HENVENDELSER MODTAGET I HØRINGSPERIODEN

VEJÆNDRINGER RYVANGS ALLÉ OG SVANEMØLLEVEJ

Høringssvar

Offentlig høringsperiode fra den 8. december 2020 til den 19. januar 2021.

Høringssvar 19 modtaget 20. januar 2021 kl. 14:50 Georg Christiansen Hovedstadens Beredskab

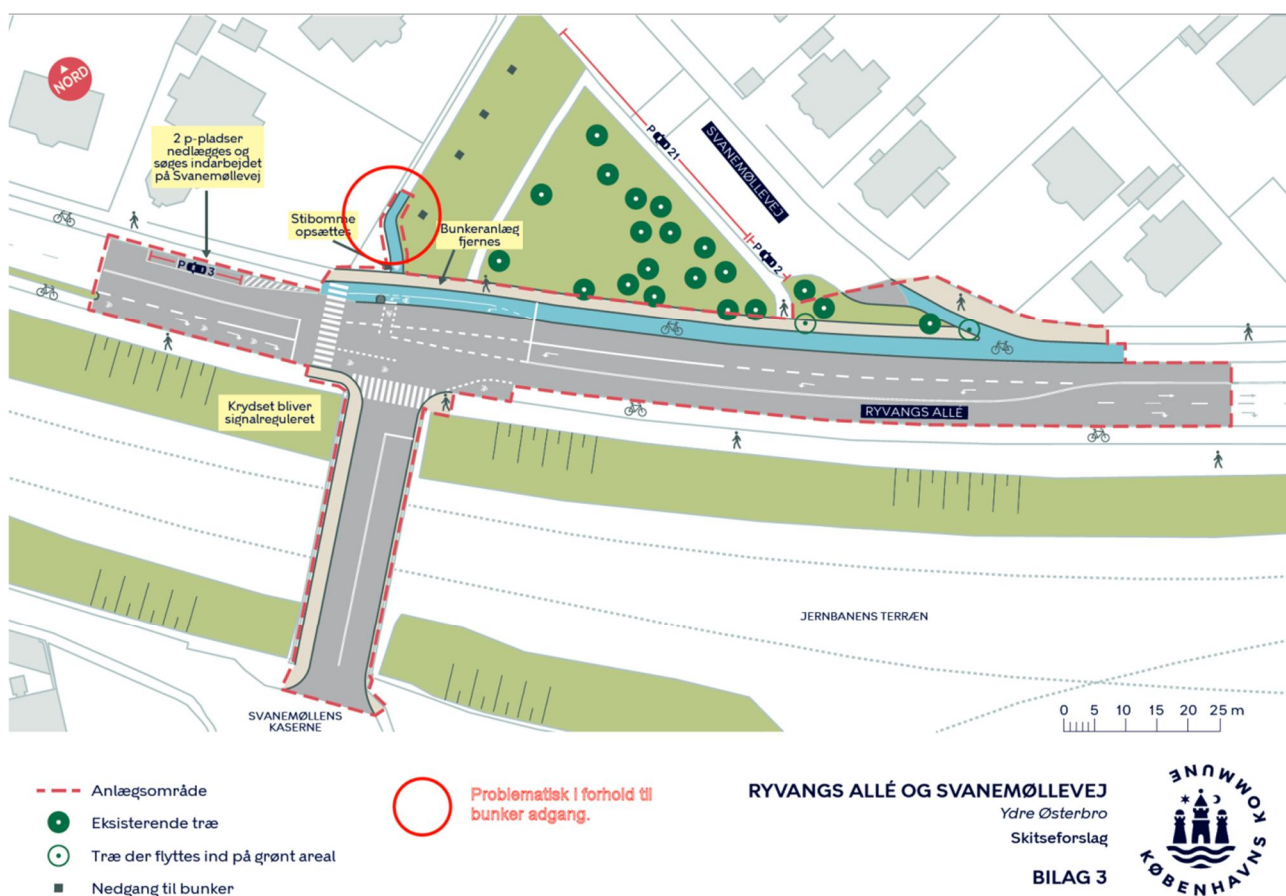
Jeg har følgende anke til projektet.

En bunker kan fjernes for at give plads til vejudvidelsen – men at der etableres cykelsti foran den næste bunker skader muligheden for den udlejningsforretning vi er ved at skabe i disse anlæg. De er allerede delvist klargjort til udlejning.

Rød cirkel angiver området.
